### Abwägungs- und Beschlussvorschläge zu den Stellungnahmen der Behörden, Verbände und der sonstigen Träger öffentlicher Belange nach § 4 Abs. 1 BauGB und Beteiligung der Öffentlichkeit nach § 3 Abs. 1 BauGB

Projekt 6608 19.09.2023

Markt Bad Hindelang vorhabenbezogener Bebauungsplan mit Grünordnung "Standortentwicklung Baumit GmbH"
Beteiligung der Behörden gem. § 4 Abs. 1 BauGB und der der Öffentlichkeit gem. § 3 Abs. 1 BauGB

Abbildung 1: HQ extrem Fließtiefen Planung mit geschlossenem Gebäude Hochdach und Geländeanpassung,

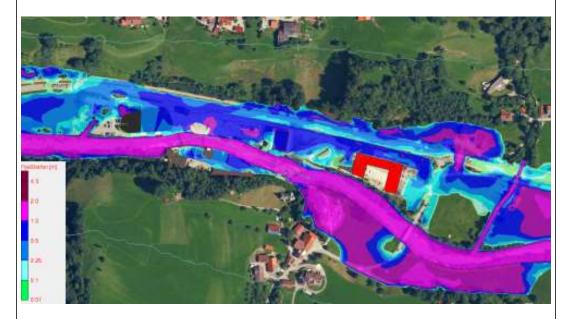
Die ergänzende Stellungnahme des Ingenieurbüros Dr.-Ing. Koch vom 28.03.2023 wurde in der Begründung unter Punkt 3.6 "Hochwassersituation" eingearbeitet. Diese beschäftigt sich mit der Schließung der Fassa-de des Hochdachs, Geländeanpassungen in diesem Bereich sowie Ergän-zungen einer Terrasse bzw. eines erhöhten Eingangsbereichs östlich des geplanten Neubaus.

Im Zuge der Planung wurde eine ergänzende Stellungnahme vom 28.03.2023 durch das Ingenieur-büro Dr.-Ing. Koch erstellt, in der die Umsetzung der Fassade des Hochdachs, Geländeanpassungen in diesem Bereich sowie Ergänzung einer Terrasse bzw. eines erhöhten Eingangsbereichs östlich des geplanten Neubaus untersucht wurde.

Durch die Schließung der Fassade bilden sich Fließtiefen beim HQextrem bis ca. 1,0m am Gebäude so dass eine hochwasserangepasste Bauweise wie vor beschrieben bei der Fassadenplanung berücksichtigt werden sollte. Beim HQ100 ist es nicht betroffen.
